Схема перенастройки платы каналов «А8» для работы на спец. линиях

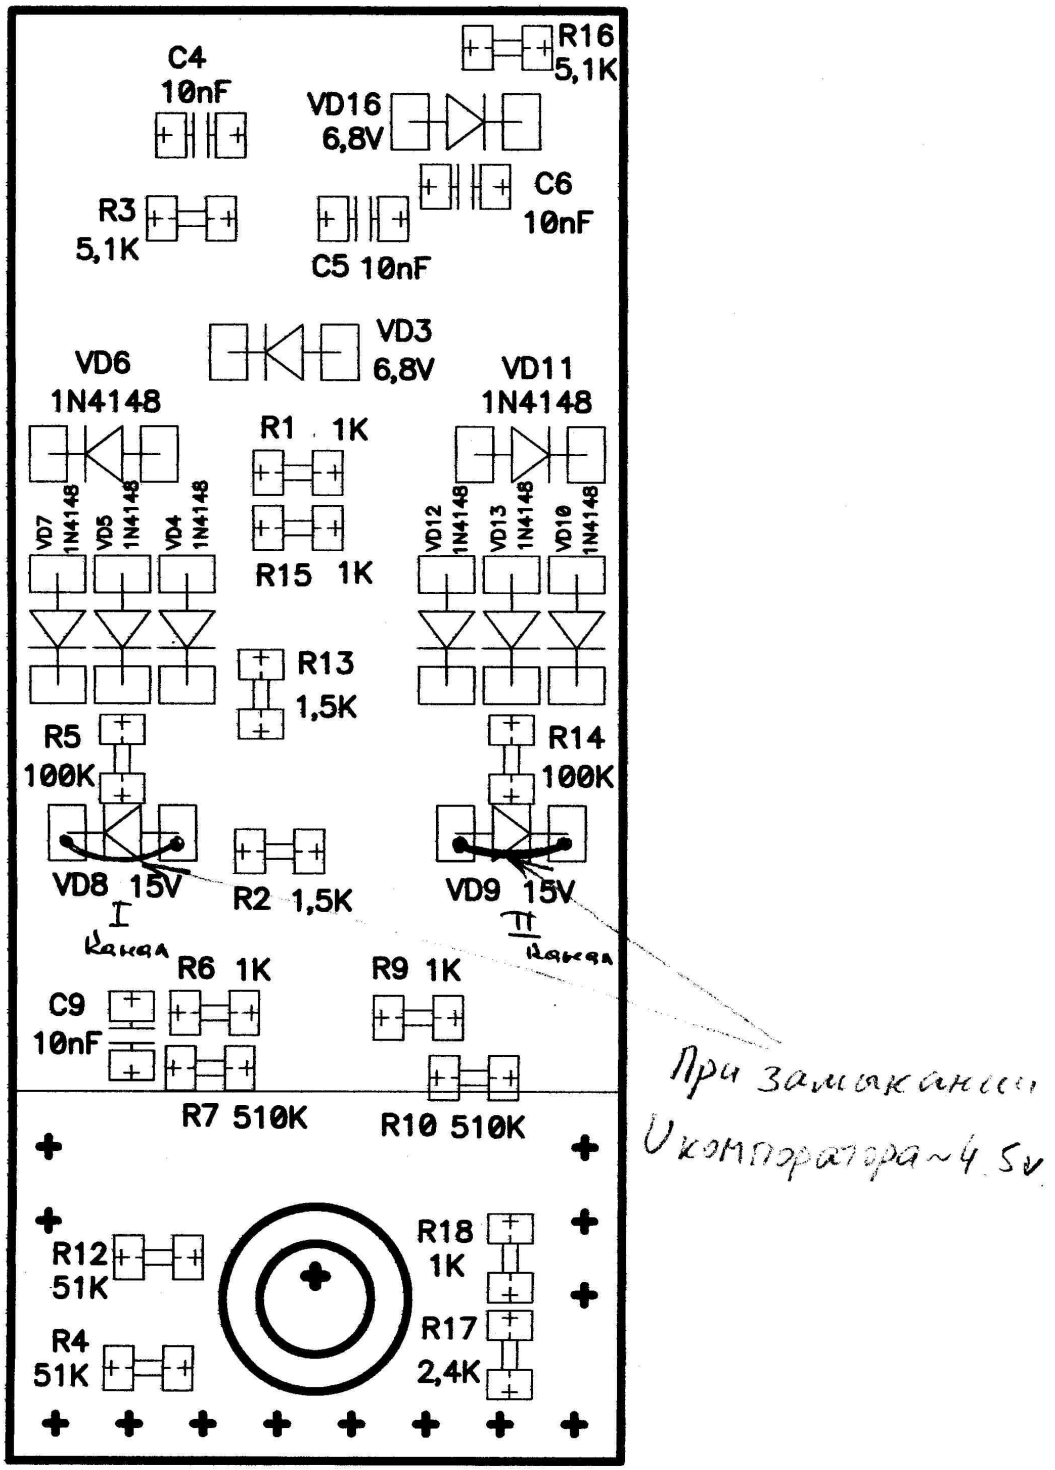
На спец. линиях с напряжением в линии 0В при положенной трубке необходимо в программе «Архиватора речи» в настройках канала установить «Инверсная полярность компаратора», а также запаять перемычку на плате каналов.

При замыкании стабилитрона $U_{компоратора}$~ 4,5В
